Lieu d'enfouissement sanitaire
MRC Haut-Richelieu

PRÉCISIONS CONCERNANT L'HYDROGÉOLOGIE
PROJET D'AGRANDISSEMENT DU CENTRE
D'ENFOUISSEMENT SANITAIRE ST-ATHANASE

Février 2001

**OBJET: PRÉCISIONS CONCERNANT L'HYDROGÉOLOGIE
PROJET D'AGRANDISSEMENT DU CENTRE D'ENFOUISSEMENT
SANITAIRE ST-ATHANASE**

(B) CONDITIONS AVANT L'EXCAVATION
(Dépressurisation du roc)

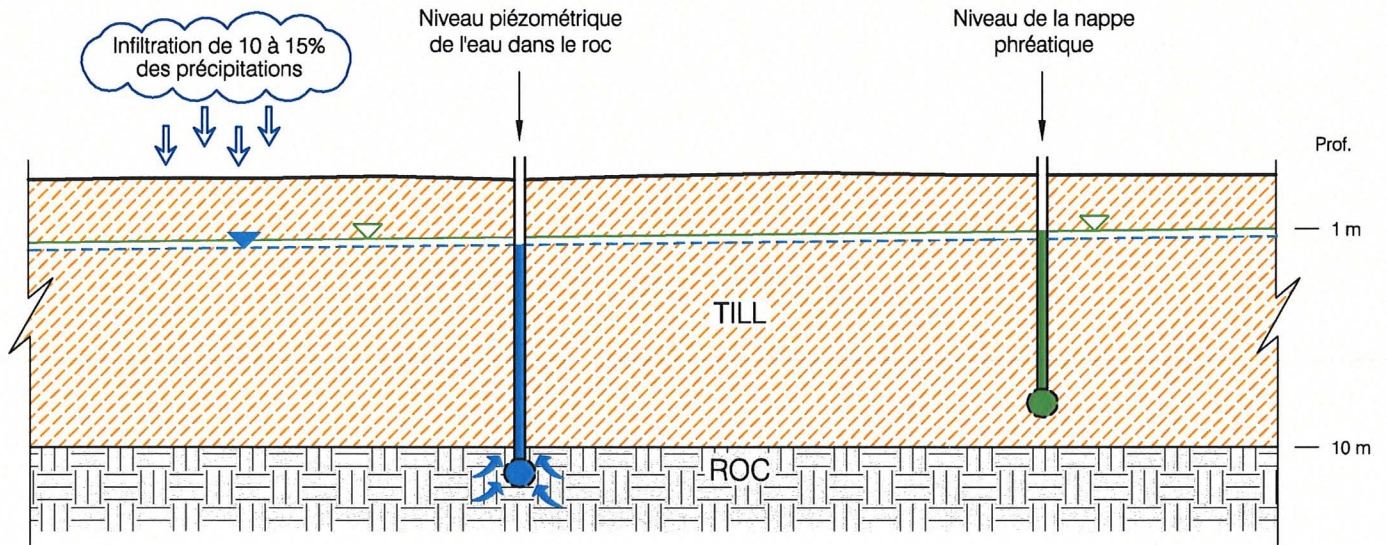
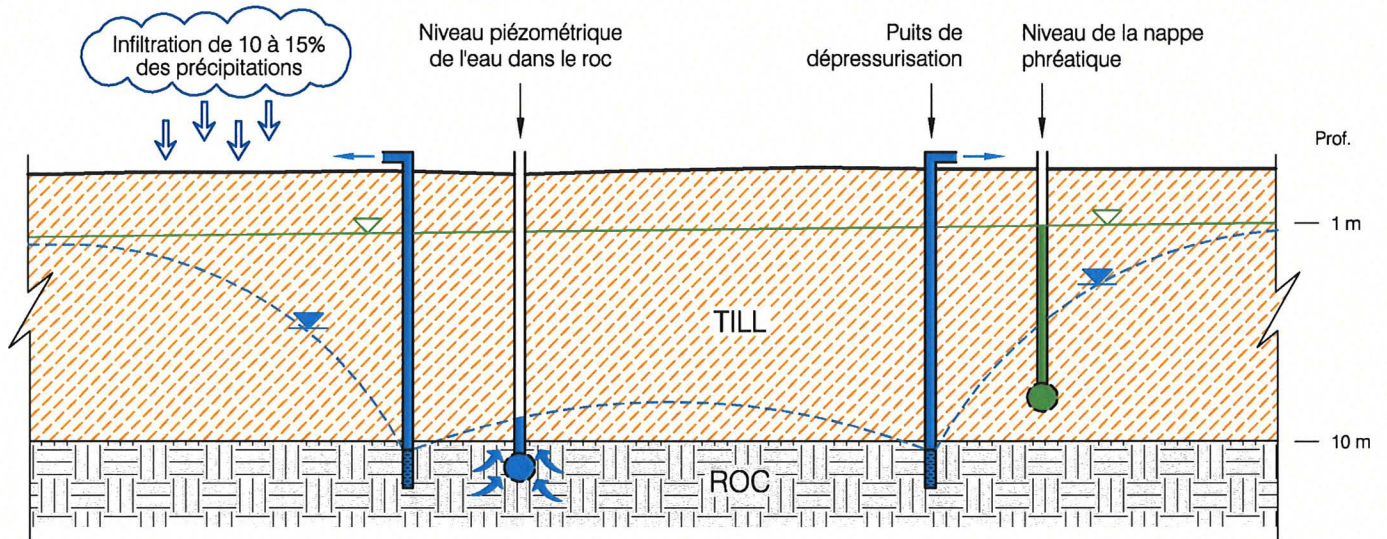
Concernant la gestion des eaux souterraines (section 4.2.5 de l'étude d'impact), il est important de bien faire la différence entre la dépressurisation temporaire du niveau piézométrique du roc (section 4.2.5.1 de l'étude d'impact) et l'abaissement de la nappe phréatique en bordure d'excavation dû au dénoyage de celle-ci (section 4.2.5.2 de l'étude d'impact). La dépressurisation des eaux souterraines du roc est une mesure temporaire afin d'empêcher la formation de boulanges en fond d'excavation. Cette mesure n'entraînera pas, à court terme, un abaissement significatif de la nappe libre de surface tel qu'illustré à la figure 1B.

La dépressurisation de l'eau souterraine du roc abaissera le niveau piézométrique de l'eau souterraine du roc uniquement. Le niveau piézométrique de la nappe du roc ne représente pas le niveau réel de l'eau souterraine dans le roc au sens strict. Il représente le niveau auquel peut monter l'eau de la nappe du roc dans un tube (piézomètre) qui y est installé. L'aquifère du roc est une nappe captive car le till sus-jacent est 10 fois moins perméable; l'eau de la nappe du roc est donc sous pression. C'est cette pression qui est contrôlée par pompage local afin d'empêcher la formation de boulanges lors de l'excavation.
